# Extension des périmètres irrigués du Sud (Bras de la Plaine et Bras de Cilaos)

## Mémoire de réponse à l'avis de la MRAe

Réponse à l'avis émis par la MRAe le 25/03/2021 (Réf : Dossier n°MRAe 2021APREU4)

Cyathea : N°1706-Mémoire-AvisMRAe-Ind.B

Figure 1 : Plan de principe encorbellement

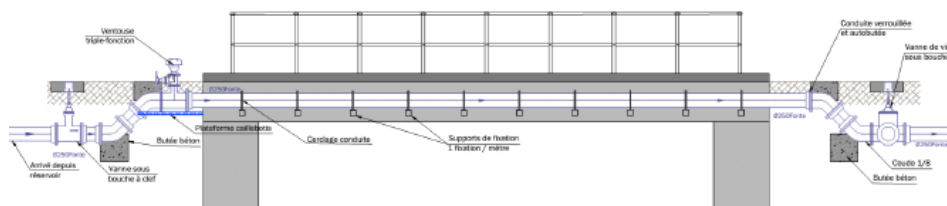
*L'Ae recommande au pétitionnaire de confirmer que les franchissements des ravines en réseau aérien autoporté et en encorbellement des ouvrages existants sont dimensionnés afin d'être compatibles avec une crue centennale, et de préciser les mesures prises pour éviter les embâcles.*

La solution du franchissement des ravines par encorbellement côté aval des ouvrages existants a été finalement privilégiée dans la majorité des cas car elle permet d'éviter les embâcles. Les conduites sont dégagées de la section hydraulique.

**Figure 10 : Plan des points de livraison d'eau brute destinée à l'AEP (source SAPHIR 2021)**

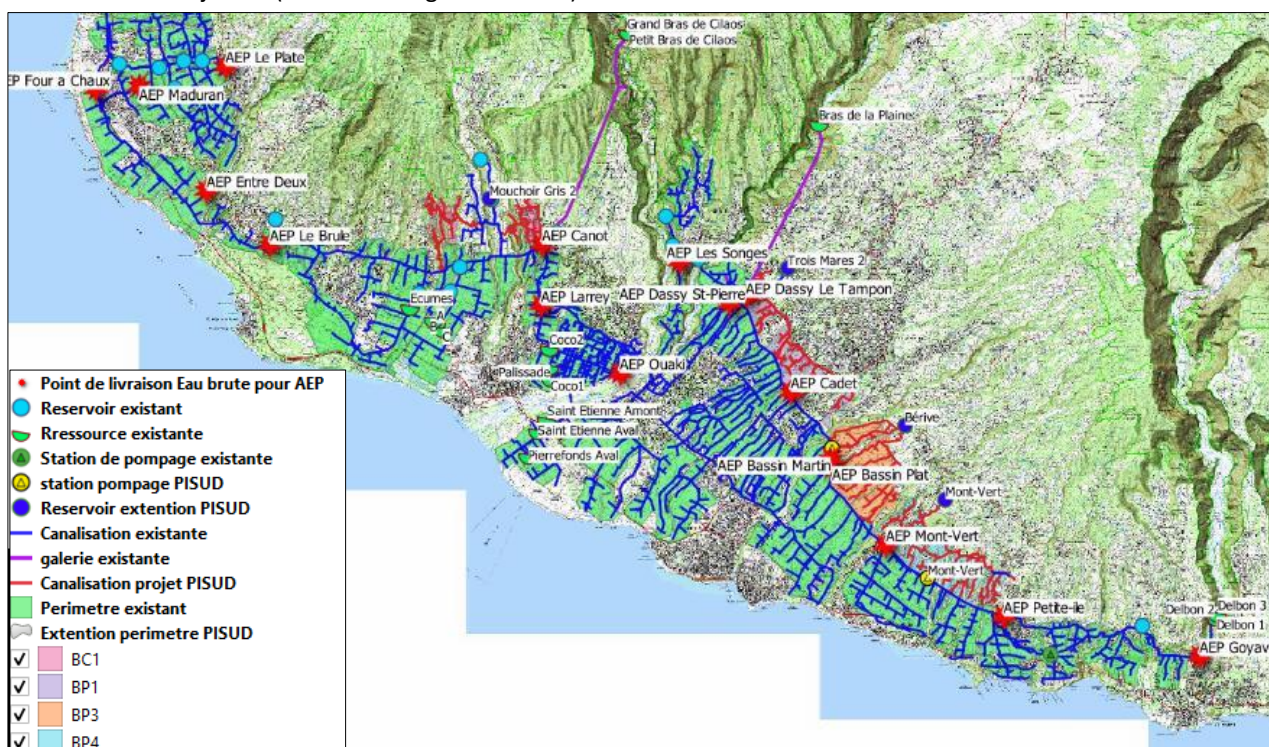
- présenter pour chaque captage et bassin d'irrigation concernés, un état récapitulatif harmonisé des besoins en eau suivant les différents usages (quantités en m<sup>3</sup>/an),
- préciser pour chaque commune concernée la part actuelle et future destinée à l'AEP au regard des besoins d'irrigation, en précisant les capacités de stockage (en quantités et en durées d'utilisation),
- et faire figurer l'ensemble des points correspondants de distribution d'eau destinée à la consommation humaine sur les plans globaux établis pour les périmètres irrigués du sud (existants et extensions).

- Les points de distribution d'eau destinée à la consommation humaine ont été présentés sur un plan avec les périmètres existant en page 19 de l'Addendum de réponse aux demandes de compléments de Septembre 2020. Afin d'en faciliter sa compréhension, les périmètres envisagés dans le projet PISud ont été rajoutés (tracés en rouge ci-dessous).

Dans le cadre de ce projet, le seul point de livraison d'eau brute modifié est celui de la commune de Petite-Ile. Le nouveau point de livraison est destiné à se substituer à un point de livraison existant et permettra de délivrer de l'eau brute à une altitude supérieure (450m au lieu de 300m actuellement) directement à l'usine de traitement en cours de construction sur cette commune. Il n'y a donc aucune modification de la distribution existante ou complément d'apport en eau sur cette commune.

Figure 23 : Identification du seul point de passage possible (Ravine Montplaisir au niveau de la RD3)

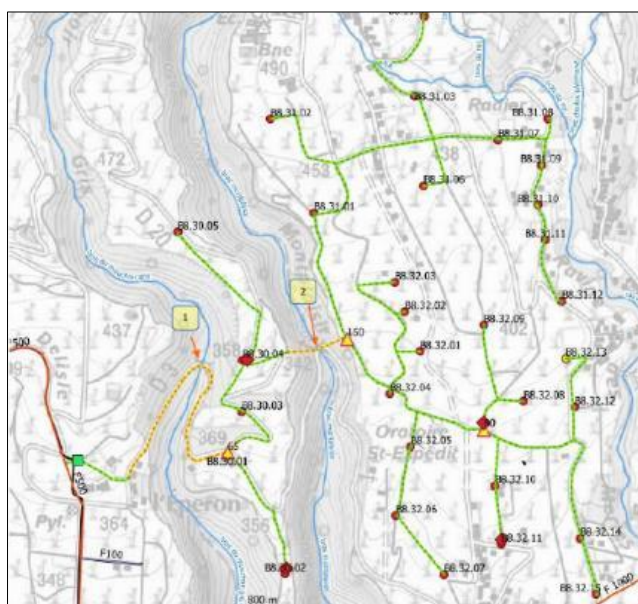
Enfin, en dépit des mesures précitées visant à supprimer certains impacts négatifs via des mesures d'évitement, force est de constater qu'aucune alternative n'est présentée pour le franchissement en falaise de la ravine Montplaisir, alors que celle-ci présente de forts enjeux environnementaux. Une solution de substitution, via la voirie existante par exemple, mériterait donc d'être étudiée à titre de comparaison des incidences sur le plan environnemental.

Concernant le passage de la ravine Montplaisir, ce passage est impératif car le secteur à irriguer se trouve de l'autre côté de la ravine par rapport à la canalisation existante. Aucun autre passage de cette ravine n'est possible dans les altimétries compatibles avec le projet.
